東海第二発電所 設計及び工事計画に係る説明資料  
(防潮堤（鋼製防護壁）の構造変更)

2026年4月1日  
日本原子力発電株式会社

審査会合コメント整理表 (1/2)

地盤改良（セメント系，薬液注入）範囲

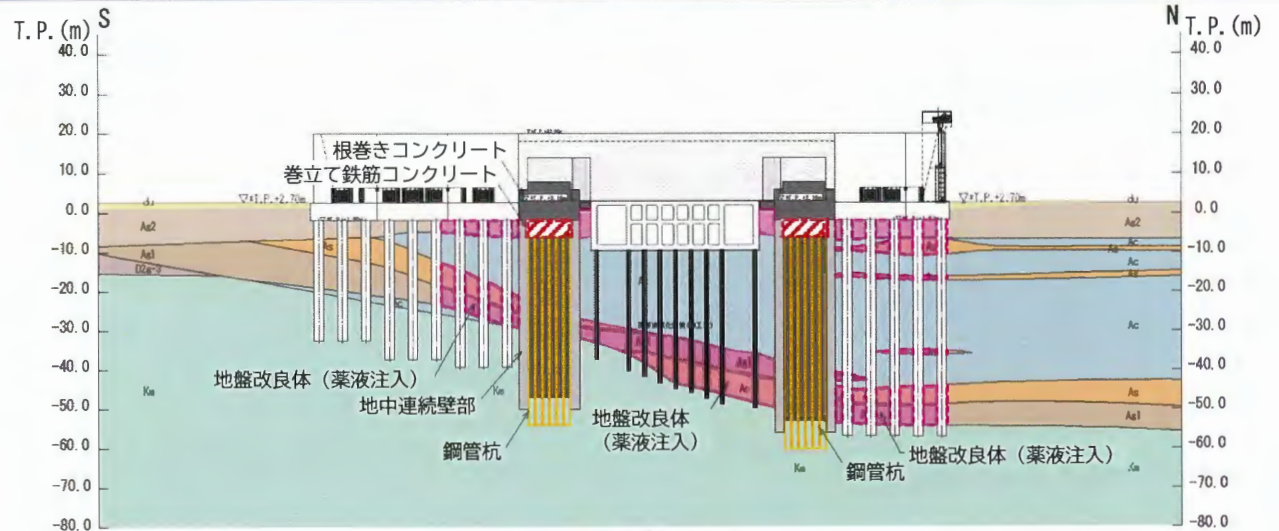
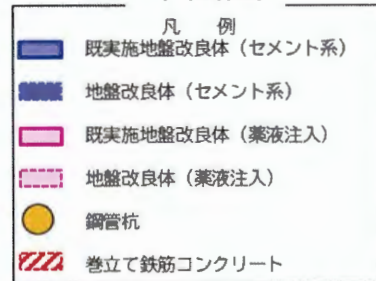
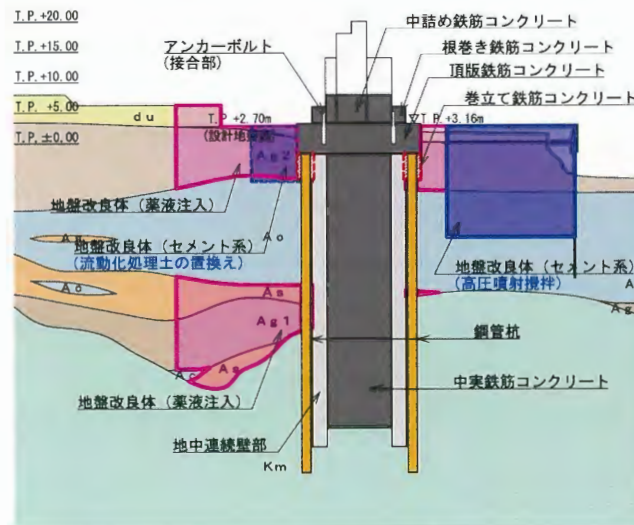
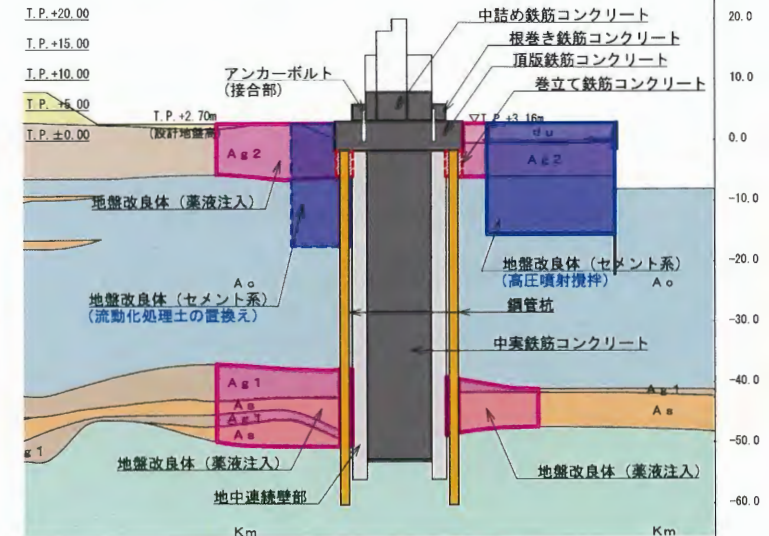
審査会合	コメント	回答
第1280回	⑨ ● 地盤改良を新たに実施する場合には改良土全体が所定の強度を有していることを確認するための品質管理方法について、設工認で示す内容、使用前事業者検査で示す内容を整理すること。	今回回答
第1376回	⑰ ● 改良品質の不確かさの要因の整理について、不確かさの要因の抽出に至る検討プロセスを詳細に示し、不確かさの要因が網羅的に抽出されていることを示すこと。	今回回答
	⑱ ● 地盤改良薬液注入の品質管理について、材料試験の規格、供試体の作成方法、管理値の設定における標本数の妥当性など、材料試験や品質検査の方法について、詳細に説明すること。	今回回答

No	回答概要
⑰	「土木事業における地質・地盤リスクマネジメントのガイドライン」（国土交通省，（国研）土木研究所）に示される不確か性によるリスク要因に基づき、地盤改良における改良品質の不確かさに関わるリスク事象を網羅的に洗い出した。洗い出したリスク事象について、本工事のうち、地盤改良（薬液注入）への影響を確認し対策の要否を検討した。対策が必要と判断したリスク事象については、詳細に検討し、対策を立案した。
⑱	地盤改良（薬液注入）の品質管理について「浸透固化処理工法技術マニュアル 平成22年6月」に基づき実施した材料試験（供試体の作製含む）や品質検査の方法を規格基準とともに整理した。具体的には、同マニュアルに示される配合試験や品質管理で用いる材料試験は、地盤工学会基準JGS（供試体の作製（三軸試験の供試体作製・設置方法）、液状化強度試験（繰返し三軸圧縮試験、繰返し中空ねじりせん断試験））、JIS（土の一軸圧縮試験）及び「シリカ含有量試験（ICP発光分光分析）」に従って実施する。 管理値の設定における標本数について、強度試験は規格基準以上の標本数を採取しており標本数は妥当であると判断した。シリカ含有量増分量の検体は、JGSの基準に従い相対密度を合わせた供試体を試験室にて改良していることから、シリカ含有量増分量の結果のばらつきは小さい。マニュアルには標準標本数は定められていないが、信頼性を高めるため一軸圧縮試験（3標本）、液状化強度試験（4標本以上）の規格基準の標準を超える標本数で評価した。
⑨	地盤改良の品質管理の方法について、設工認で示す内容及び使用前事業者検査で示す内容を以下のとおり整理した。 ・設工認段階で説明する内容である地盤改良の設計上の取扱い及び性能目標（要求品質、設計に用いた強度）を明確にした。 ・使用前事業者検査の実施内容（適用する基準類、検査項目・時期及び頻度・方法、管理基準値等）を明確にした。

- 防潮堤（鋼製防護壁）周囲に、地震による地盤の液状化を防止するため、地盤改良（薬液注入）を実施する。
- 防潮堤（鋼製防護壁）西側に、津波波力に対する基礎の変形を抑制するため、地盤改良（セメント系）を実施する。
- 地盤改良の範囲は各図のとおり。

シリカ含有量増分量確認結果

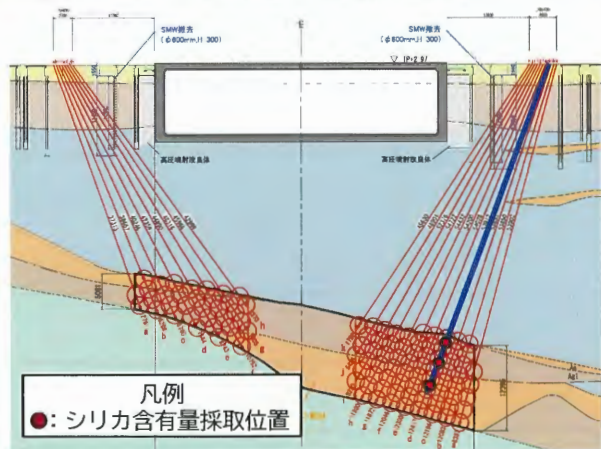
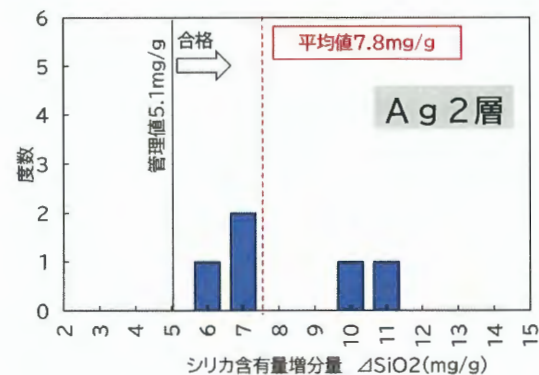
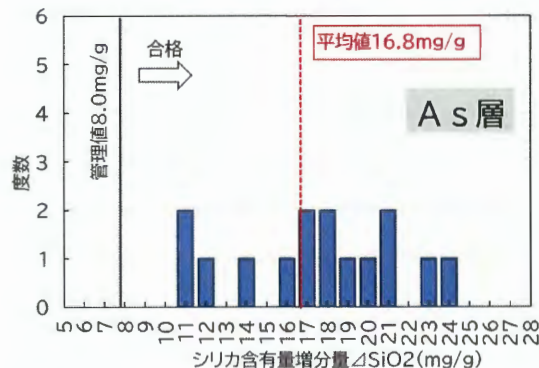
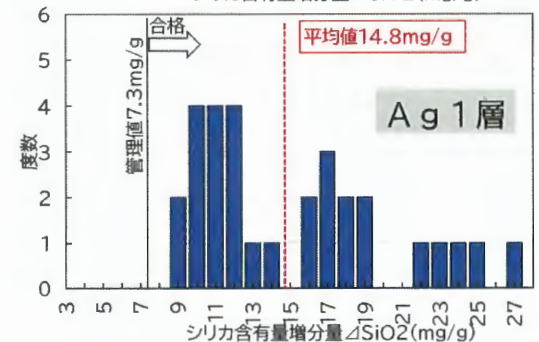
審査会合	コメント	
第1376回	⑰	● 改良品質の不確かさの要因の整理について、不確かさの要因の抽出に至る検討プロセスを詳細に示し、不確かさの要因が網羅的に抽出されていることを示すこと。

▶ 参考として、既実施箇所の品質確認の実績を示す。事後調査結果は管理基準値を十分満足していることを**確認した**。

調査結果は、全ての試料は合格  
平均値は管理基準値の約1.5倍

調査結果は、全ての試料は合格  
平均値は管理基準値の約2倍

調査結果は、全ての試料は合格  
平均値は管理基準値の約2倍

2次元FLIP解析による地盤内の最大せん断応力比及び要求品質

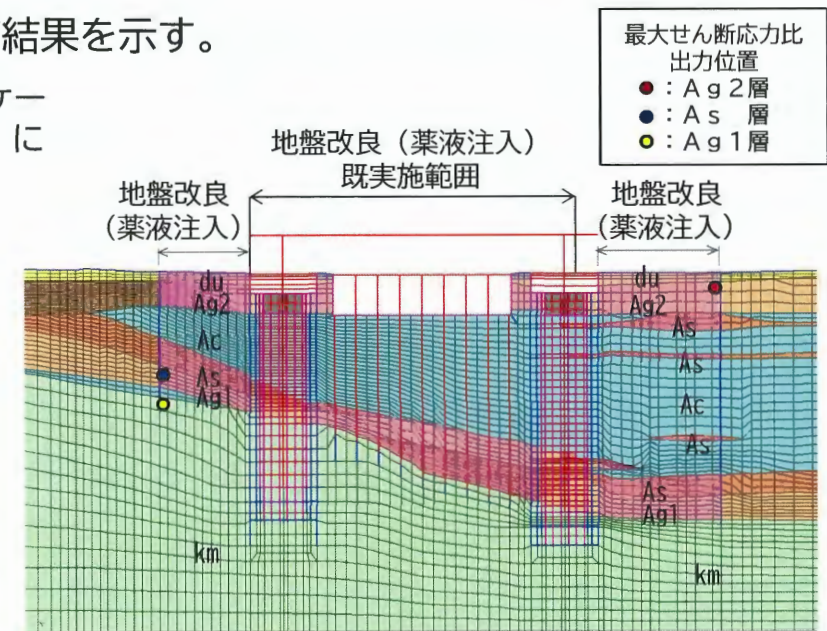
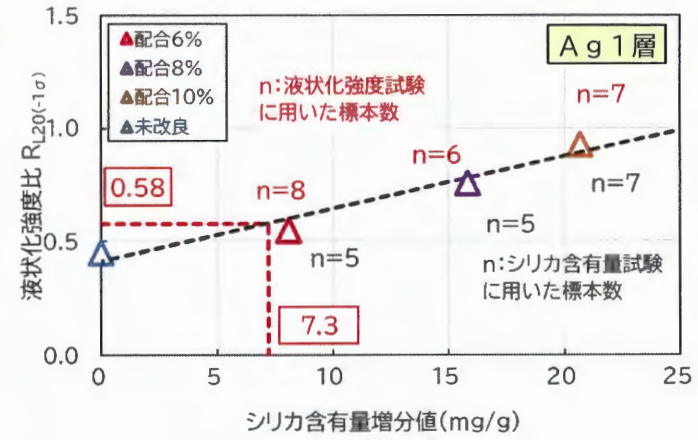
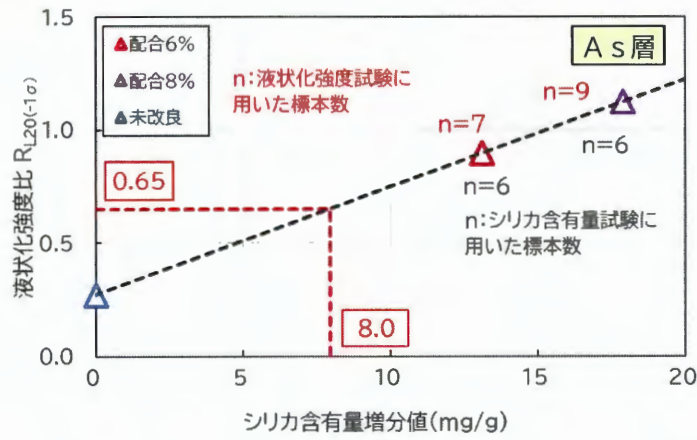
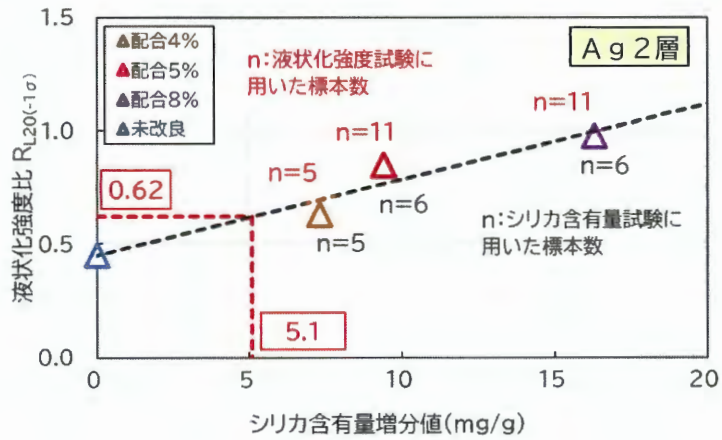
審査会合		コメント
第1376回	⑱	● 地盤改良（薬液注入）の品質管理について、材料試験の規格、供試体の作成方法、管理値の設定における標本数の妥当性など、材料試験や品質検査の方法について、詳細に説明すること。

- ▶ 地盤改良（薬液注入）は、地震による地盤の液状化防止を目的としており、設計上は想定する地震力に対して地盤改良体が液状化しないこととしている。
- ▶ このため、地盤改良体の性能目標は、設計から得られた地震時の最大せん断応力比に対し、地盤改良体（薬液注入）の液状化強度比が上回ることとする。

層区分	最大せん断応力比 $L_{max}$	要求品質（液状化強度比）
Ag2	0.62 (S <sub>s</sub> -31 (H-V+)①)	左記(0.62)以上
As	0.65 (S <sub>s</sub> -31 (H+V+)②)	左記(0.65)以上
Ag1	0.58 (S <sub>s</sub> -31 (H+V+)⑥)	左記(0.58)以上

液状化強度比とシリカ含有量増分量の相関

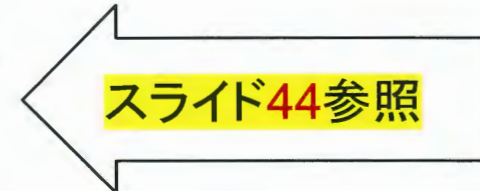
審査会合	コメント	
第1280回	⑨	● 地盤改良を新たに実施する場合には改良土全体が所定の強度を有していることを確認するための品質管理方法について、設工認で示す内容、使用前事業者検査で示す内容を整理すること。

対象土層	要求品質 (液状化強度比)	管理基準値 (シリカ含有量増分量)
Ag 2層	0.62以上	5.1mg/g以上
As 層	0.65以上	8.0mg/g以上
Ag 1層	0.58以上	7.3mg/g以上

性能目標	要求品質（液状化強度比）
設計から得られた地震時の最大せん断応力比に対し、地盤改良体（薬液注入）の液状化強度比( $R_{L20}$ )が上回る。	Ag 2層：0.62以上 As 層：0.65以上 Ag 1層：0.58以上
